SS 189 e SS 121

ITINERARIO PALERMO - AGRIGENTO

Lavori di ammodernamento del tratto Palermo - Lercara Friddi, lotto funzionale dal km 14,4 (km 0,0 del lotto 2) compreso il tratto di raccordo della rotatoria Bolognetta, al km 48,0 (km 33,6 del lotto 2 - svincolo Manganaro incluso), compresi i raccordi con le attuali S.S. n. 189 e S.S. n. 121

Report riepilogativo delle Modifiche Tecniche inserite in PV1

MODIFICA TECNICA

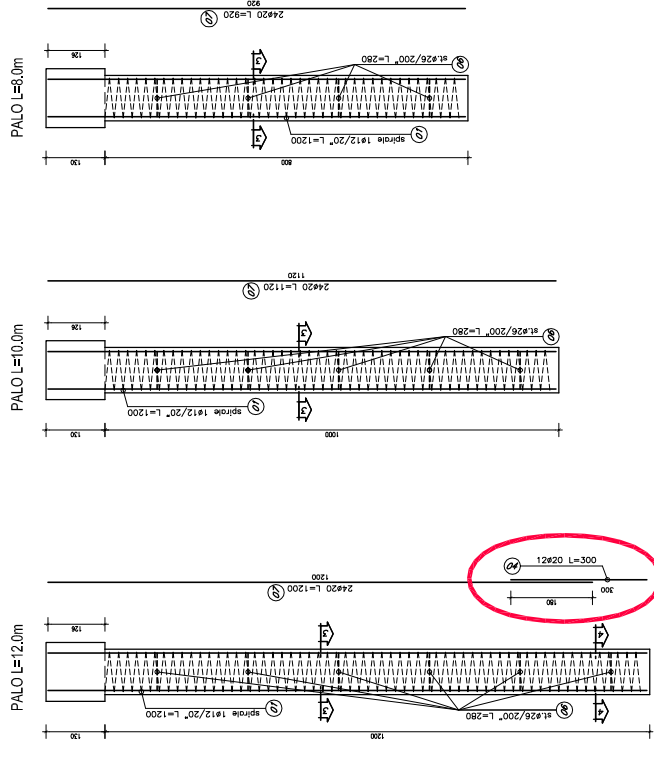
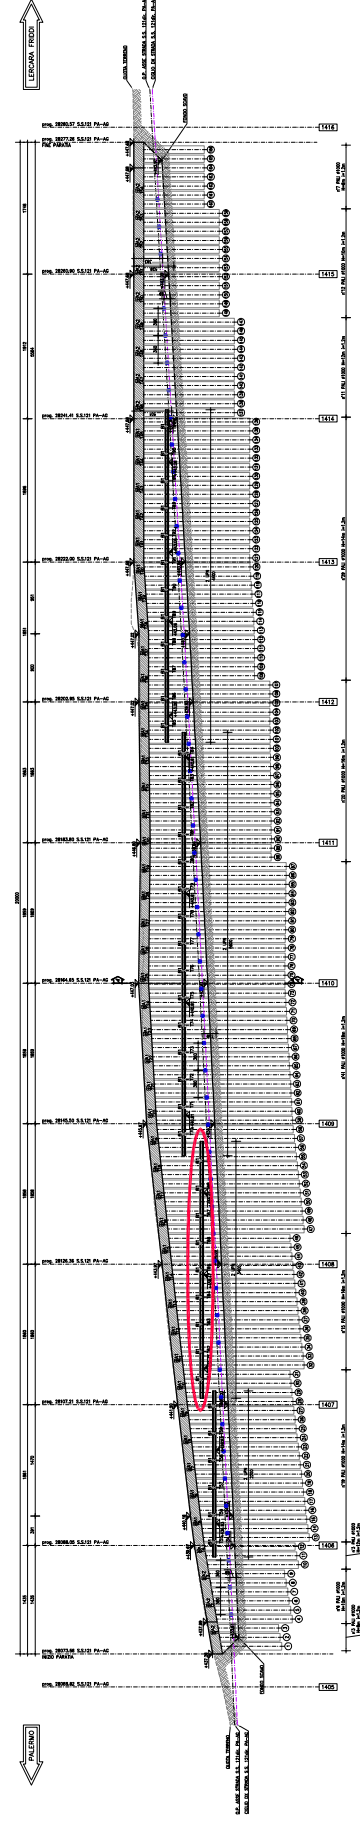
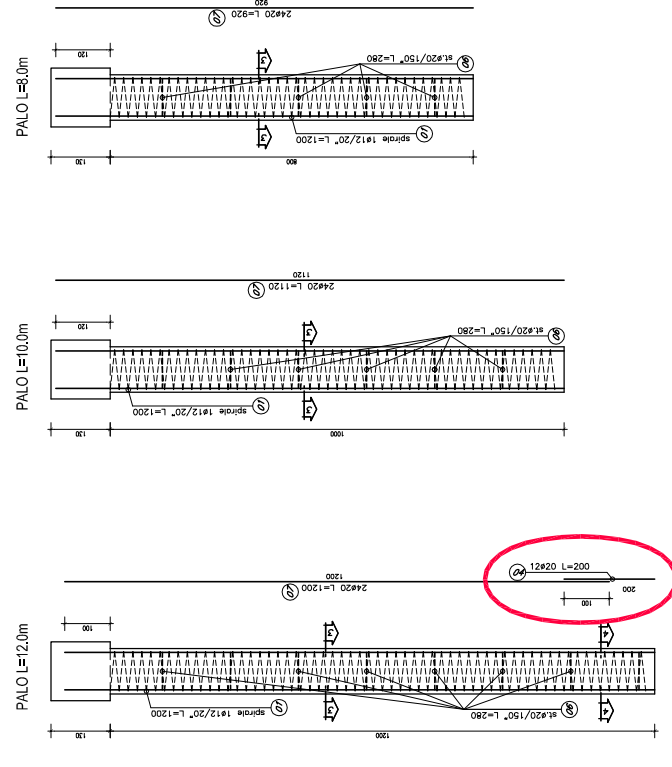
OGGETTO: Con la modifica tecnica n. 34 è stato rivisto, rispetto al Progetto Esecutivo, lo sviluppo geometrico del tratto iniziale e finale della paratia in argomento. Tale rivisitazione ha comportato una riduzione dello sviluppo longitudinale dell'opera di circa 2,00 metri. Inoltre, con la modifica tecnica in parola, è stato rimodulato il sistema di vincolamento previsto in Progetto Esecutivo per la paratia, ottimizzando la posizione dei tiranti. Infine, sono state ottimizzate le lunghezze dell'armatura longitudinale dei pali, al fine di ridurre gli sfridi di lavorazione.

**MODIFICA TECNICA**

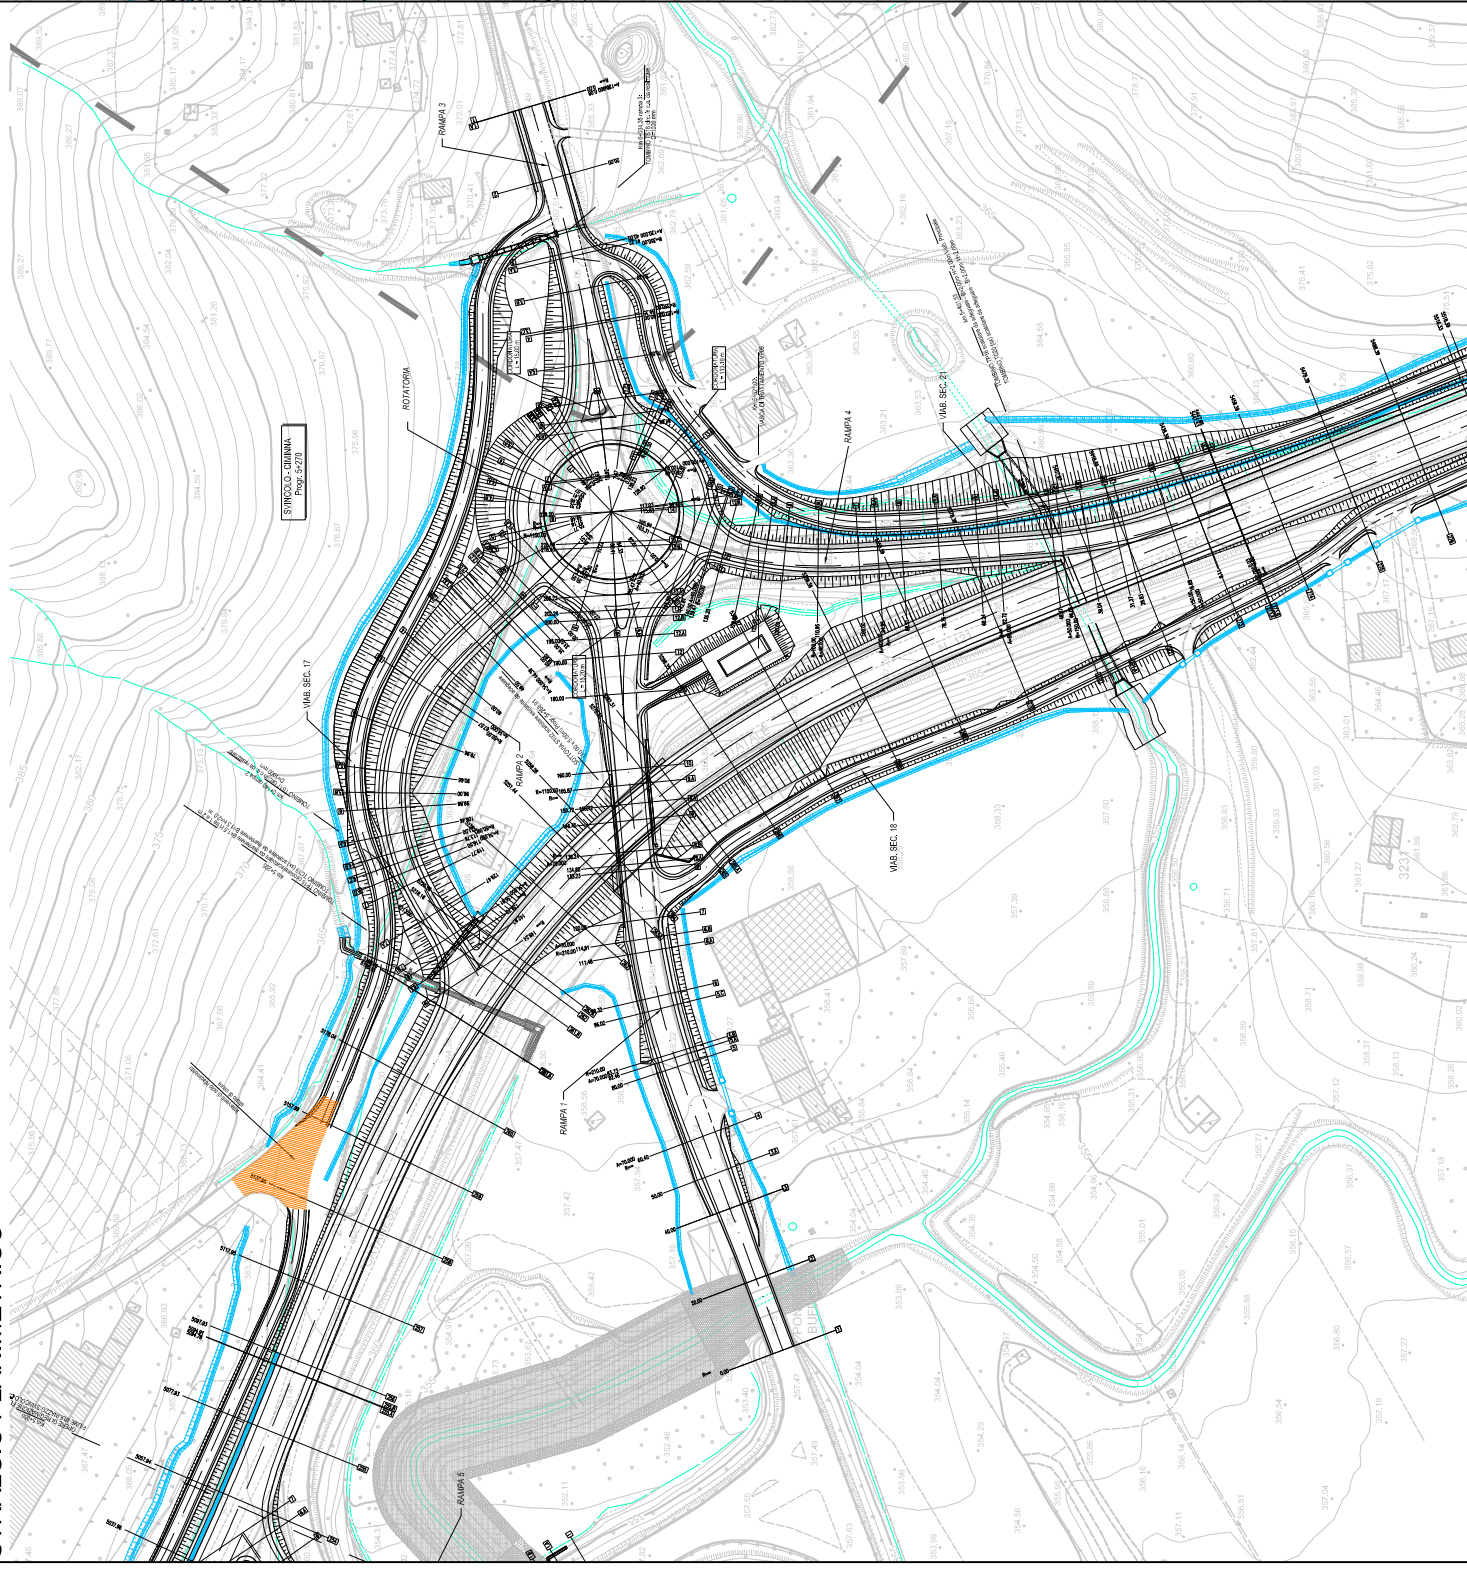
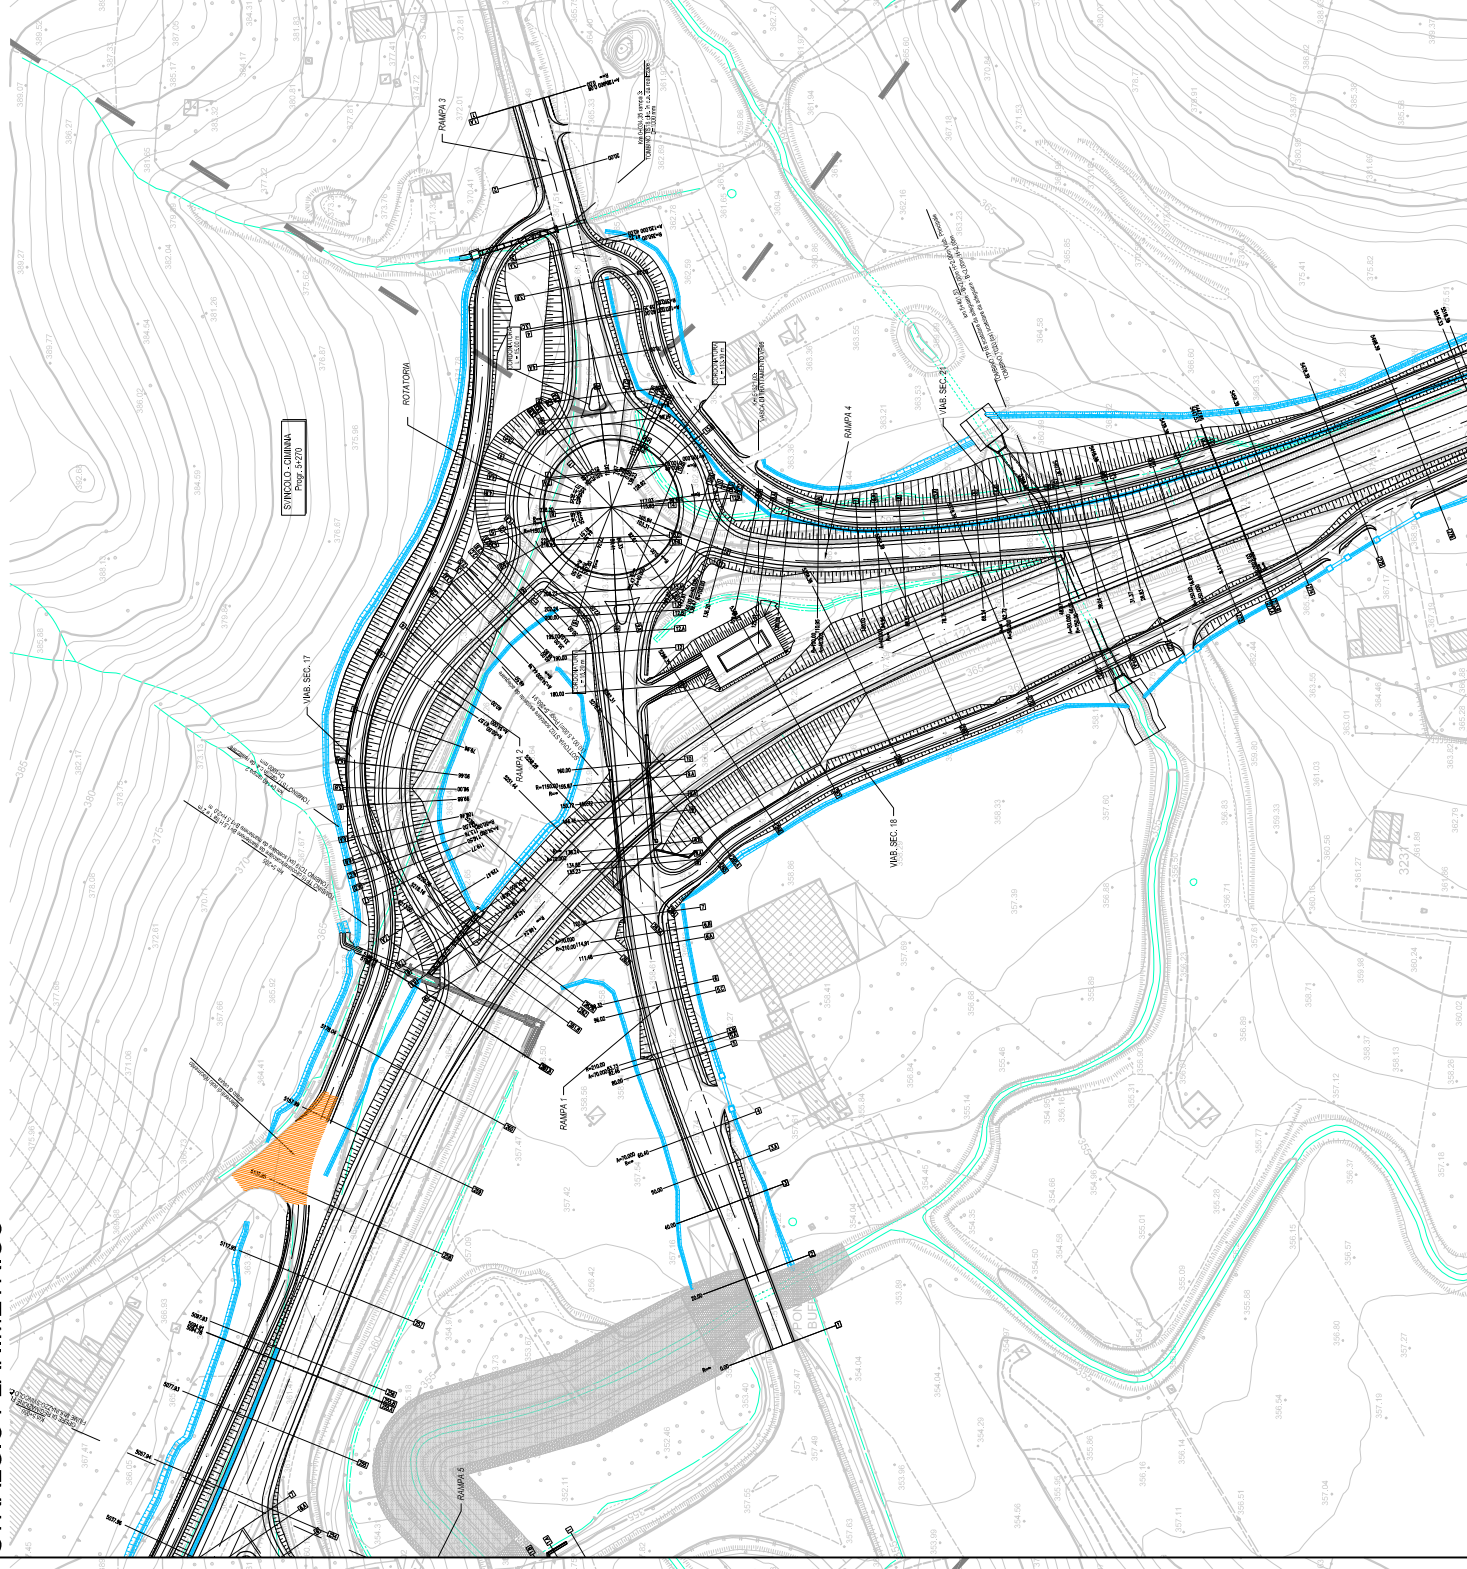
OGGETTO: La modifica tecnica n. 91, ha per oggetto una revisione dello svincolo Ciminna, necessaria a seguito di un rilievo di cantiere eseguito per la determinazione dell'esatto tracciamento planimetrico e delle quote di estradosso della tubazione $\Phi 250\text{mm}$ della linea GAS, censita come GAS-5 e gestita dalla società Gas Natural.

Il rilievo integrativo ha fornito un profilo della condotta che risulta per alcuni tratti, interferente con il profilo delle rampe e della corona della rotatoria di svincolo.

Per le ragioni sopraelencate è stata effettuata una revisione altimetrica dello svincolo volta all'innalzamento della quota della rotatoria di svincolo e dal conseguente incremento di quota dei rami in ingresso alla rotatoria stessa.

MODIFICA TECNICA

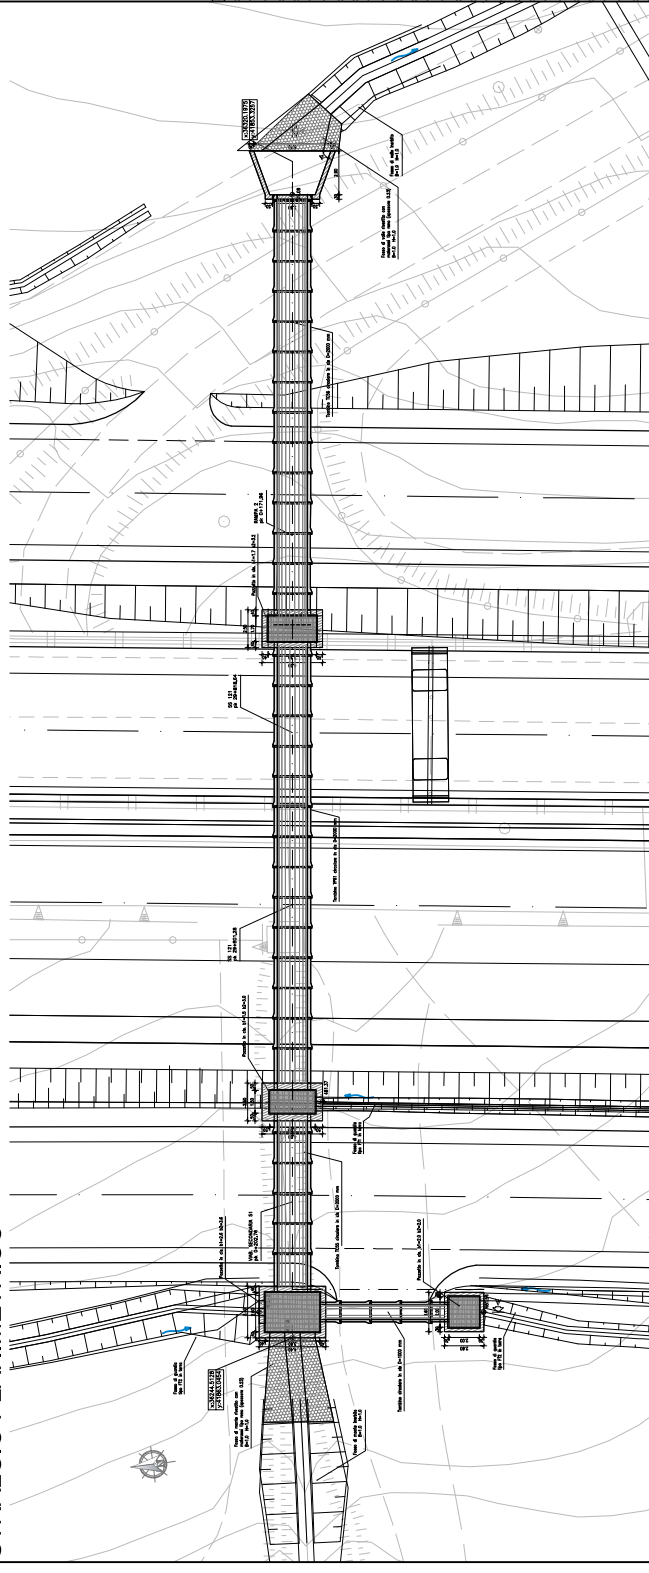
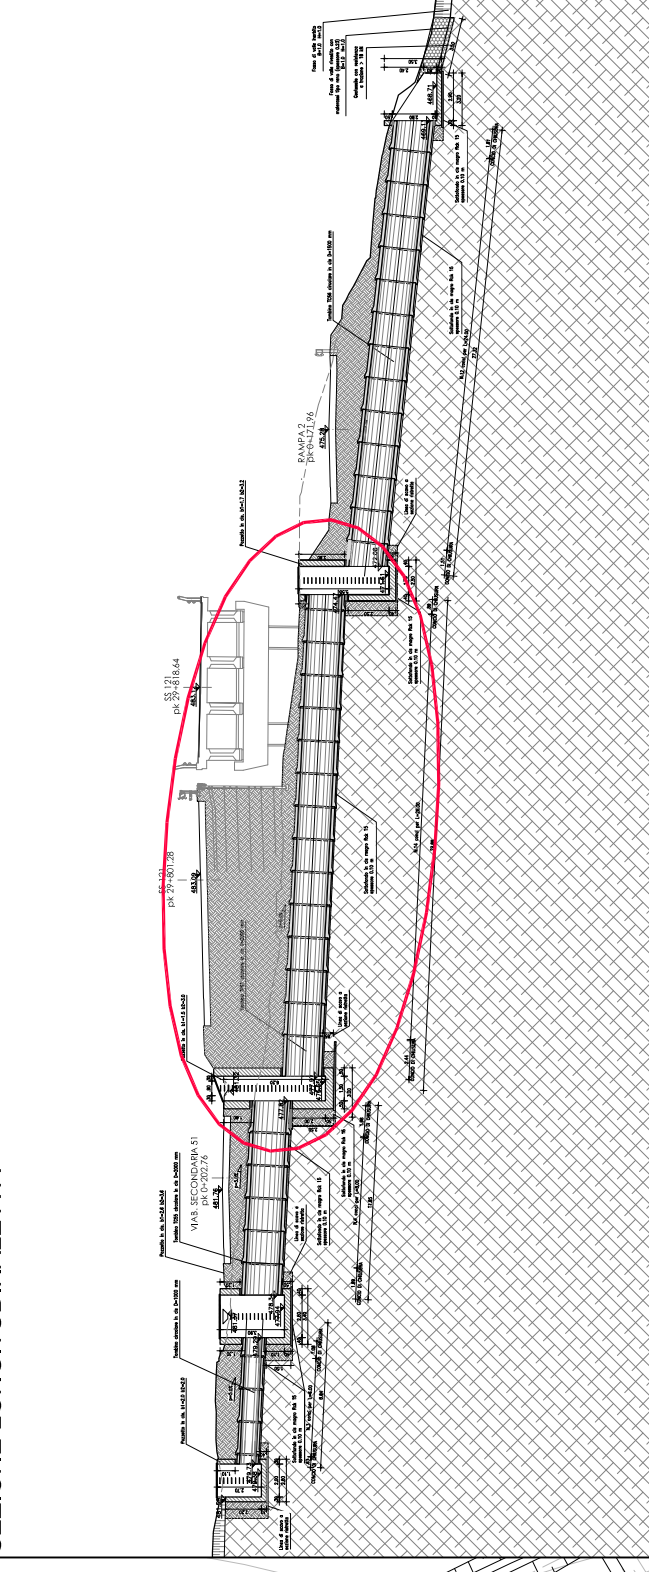
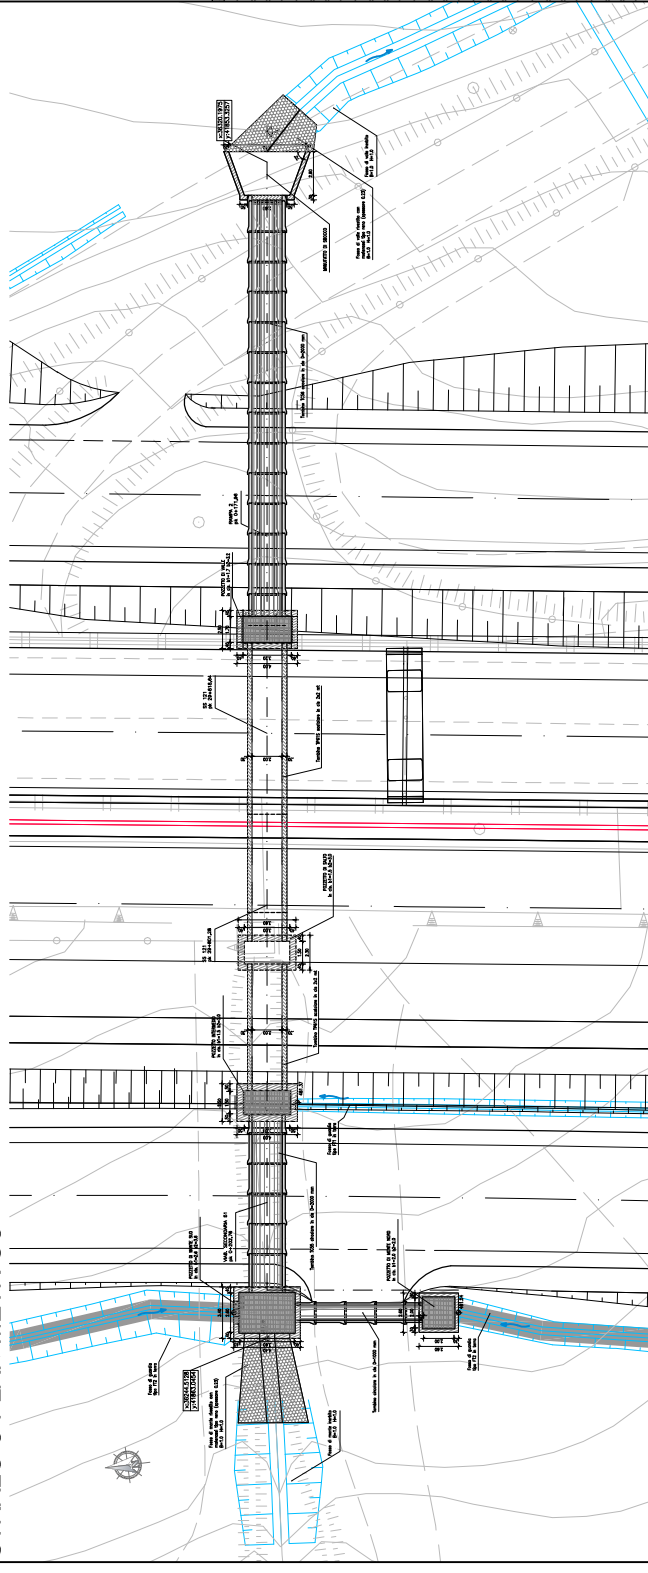
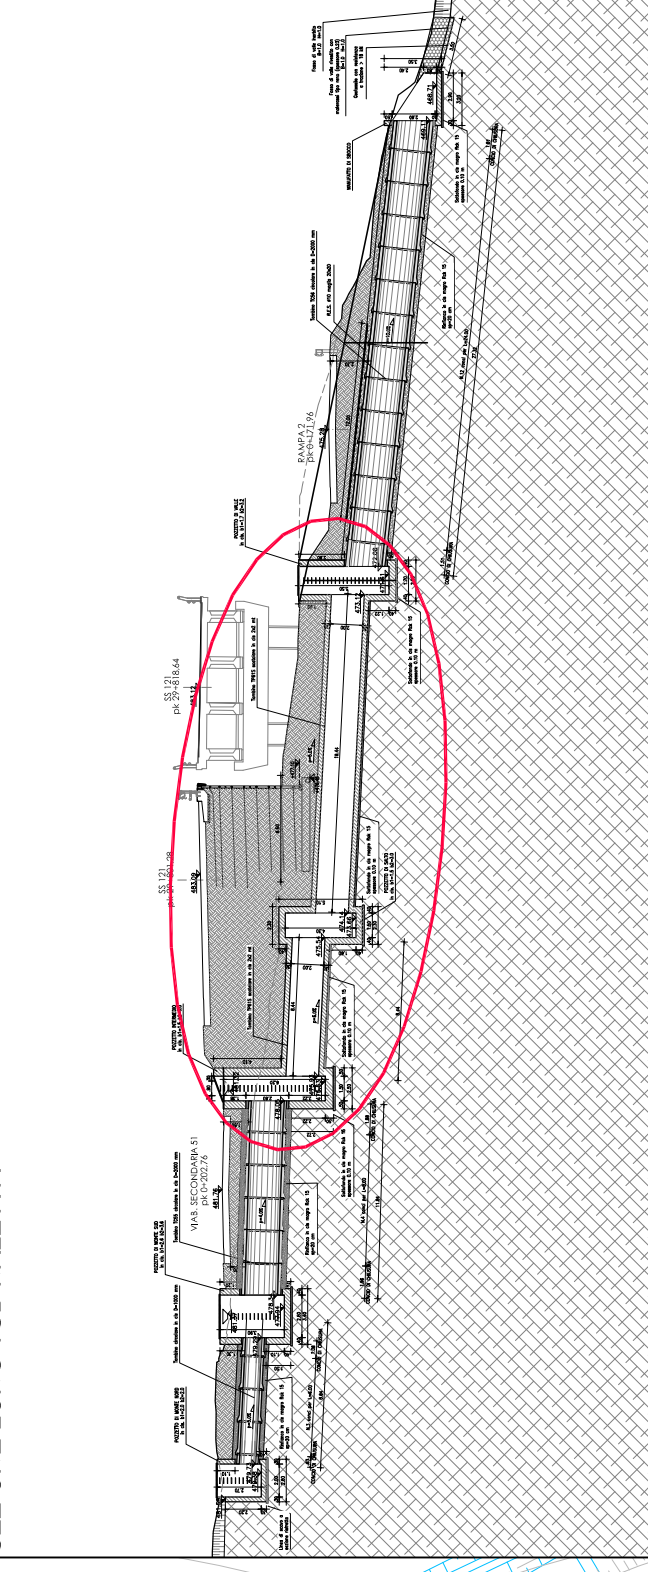
OGGETTO: La modifica tecnica n. 79 ha per oggetto alcune modifiche di dettaglio apportate al tombino TP61, introdotte a valle del rilievo topografico di dettaglio effettuato in cantiere nella fase di cantierizzazione dell'opera. In particolare:

- È stata abbassata la quota di sbocco del tombino e, pertanto, si è rimodulata la posizione del tombino stesso in funzione della nuova quota di sbocco.
- In seguito a questa modifica è stato necessario rivedere il pozzetto di sbocco, in particolare è stata rivista la parete della tubazione di sbocco.
- E' stata modificata la carpenteria in funzione della nuova sezione di sbocco e sono state rimodulate le lunghezze dei ferri di armatura, pur mantenendo invariati i diametri delle barre.
